改善箇所説明図

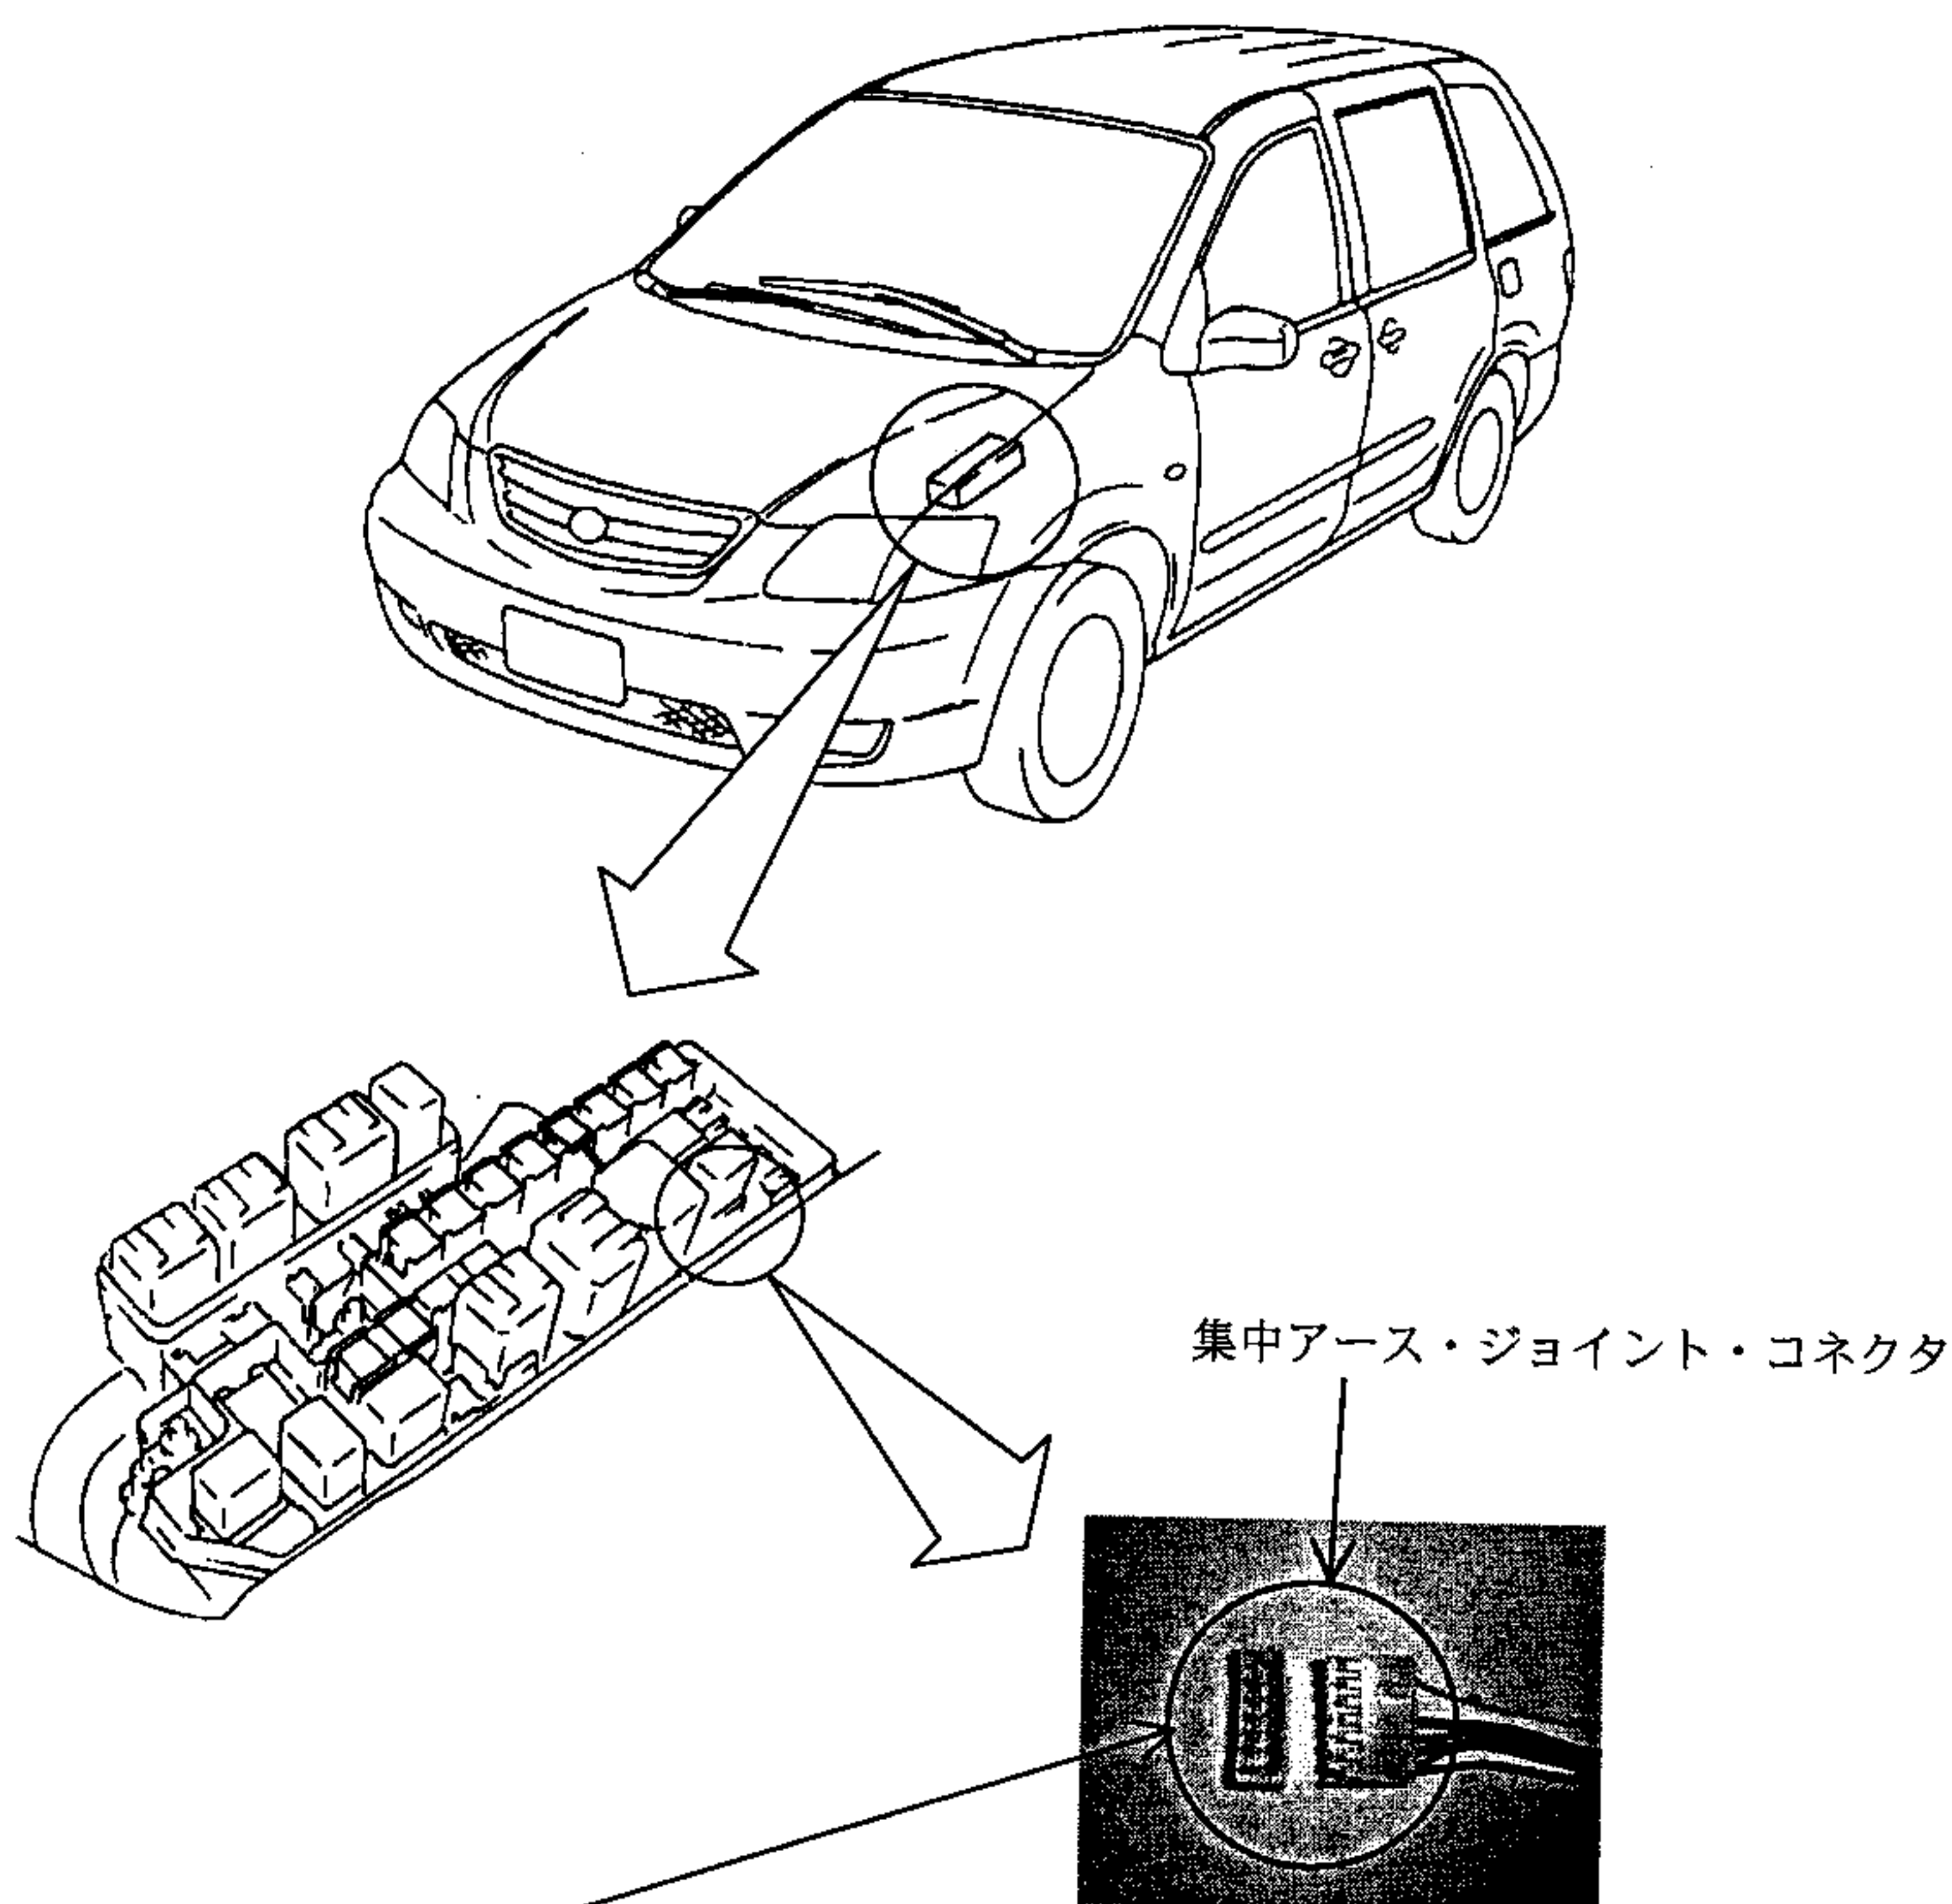
基準不適合発生箇所

エンジンルーム内に配置された集中アース・ジョイント・コネクタ（EGIメインリレーやフォグランプ等の灯火器のアース用）の接続端子部の許容温度が不足しているため、通電による発熱により、当該端子部が溶損し、当該端子部が導通不良となって、アースが適切になされなくなるものがある。そのため、方向指示器等を点灯すると、灯火装置（方向指示器、車幅灯等）及び一部車両においてはワイパーが正常に作動しなくなるおそれがある。または、ハザードもしくはフォグランプを点灯させる、または一部車両においてウインド・ウォッシャを作動させると、EGIメインリレーが正常に作動しなくなり、エンジンが停止するおそれがある。

改善の内容

全車両、当該ジョイントコネクタを取り除き、直接アース線へ接続する。

識別：当該ジョイントコネクタ取付け用フューズボックスカバー又はリレーボックスカバーの裏に黄色ペイントを塗布する。
